הנדון: תת"ל/101/ב קווי מטרו במטרופולין ת"א- קו M1 מקטע צפוני

אנו מתכבדים להגיש את השגותינו לתכנית למקטע הצפוני M1 של קווי המטרו במטרופולין ת"א - תת"ל/101/ב, שהופקדה ביום 20.11.20.

תרשים מס' 2: קו כחול של מתחם הדפו על רקע תמ"א 1/35 ותמ"מ 21/3

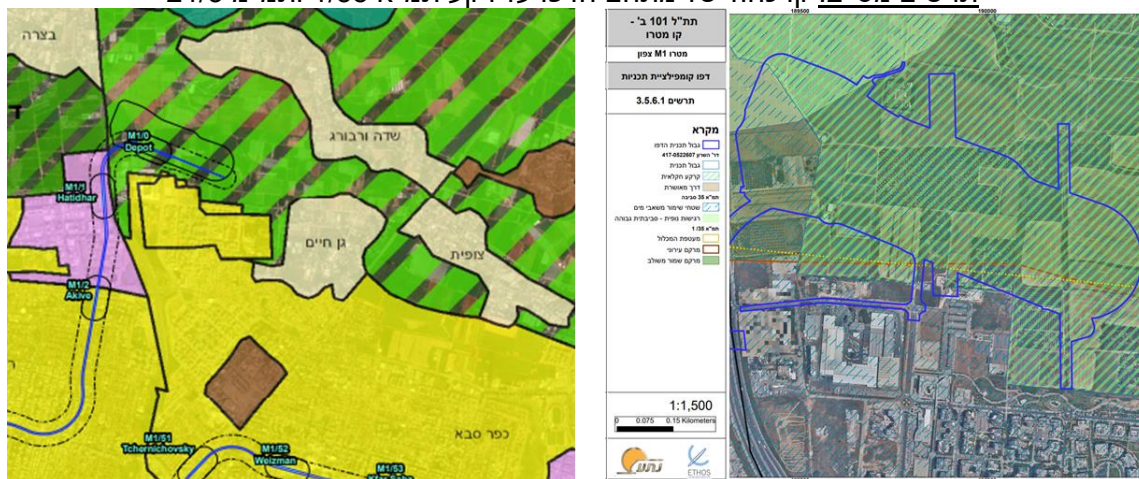
- לפי תמ"א 1/35 רוב תחום הדפו הינו במרקם שמור משולב ורק חלק קטן ממנו במרקם לפיתוח עירוני. כמו כן, אזור הדפו הינו בתחום מעטפת המכלול, אשר לפי

- תמ"א 35: "... תוחמת מרחב בו התפתח הנוף החקלאי, ובו מתבטאת הזיקה בין החקלאות לסובב ומקומה של החקלאות בהוויית רוח המקום והזמן".
- לפי תמ"מ 21/3 הדפו ממוקם בתחום אזור חקלאי/ נוף כפרי פתוח.
- לפי תמ"מ 21/3 שינוי 50 (בהכנה), מתחם הדפו ממוקם בתחום המסדרון האקולוגי הארצי, בצמוד לצוואר בקבוק ממערב ומסדרון אקולוגי אזורי ממזרח.
- מיקום הדפו המוצע סותר תכניות מתאר ברמה הארצית וברמה המחוזית בכל הנוגע לפגיעה בשטחים פתוחים וחקלאיים.
- מיקום הדפו בתחום המסדרון האקולוגי לא קיבל ביטוי בבחינת ההשלכות הסביבתיות של התכנית- לא מבחינת ייעודי הקרקע שנסקרו ולא מבחינה של השפעות אקולוגיות. מלבד פרק בחינת החלופות, אין התייחסות בתסקיר לממשק עם תכנית המסדרונות האקולוגיים.

- בעקבות הפרתם של שטחים פתוחים משמעותיים, הסמוכים לאזור קריטי של צוואר בקבוק של המסדרון האקולוגי הארצי, יש חשיבות רבה בבחינה מעמיקה של ההשפעות האקולוגיות וצמצומן ככל הניתן. על אף זאת, פרק 4 בתסקיר, שמטרתו לבחון את ההשלכות הסביבתיות של התכנית, אינו סוקר את ההשלכות האקולוגיות ואינו מציע דרכים לצמצומן. יש להוסיף התייחסות אקולוגית מקצועית ולבחון גם את ההיבט הזה ברצינות הראויה.
- אפקט שוליים- שטח הדפו ואופן פריסתו במרחב תופס שטחים פתוחים נרחבים בעלי ערך אקולוגי ונופי, באזור בו עוברים יובלים של נחל פולג. הפרה של שטחים פתוחים הינה בעלת השפעות שוליים המתפרסות מעבר למתחם הדפו עצמו ("אפקט השוליים"- השפעת הבינוי קילומטרים רבים אל השטחים הפתוחים מבחינת זיהום אור, רעש, פסולת, מינים פולשים, ועוד).
